工程指示 / 要求簡箋(E.I.)

工程指示編號: 2/19 & 12/18 修改版次: A
 工程編號: 3837 工程名稱: 觀塘裕民坊
 工程項目: SH窗樣辦
 收件人: 生院/李林 發件人: Bessie 日期: 19/7/18

Tung[®] 2021 A 重型圆槽不锈钢铰链

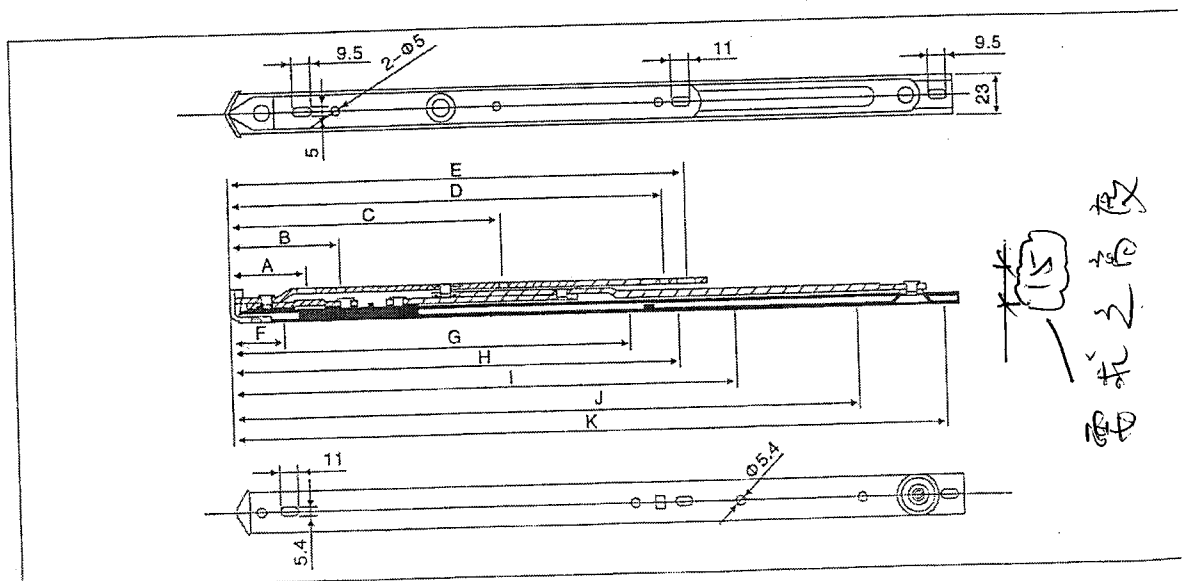
內容: 生窗樣辦之
現確定扇摺改用 2021-A10" (參看附件,
扇摺高度為 15mm), 請留意常規款的高度
為 16mm, 預備查看倉存有沒有高度為 15mm
的訂造款。

附有關圖紙 / 文件: (因 2021 B 系列的扇摺高度為 16.5mm,
而窗框及窗玉之間只有 16mm, 所以無法
放入扇摺而須改用 2021 A 系統)
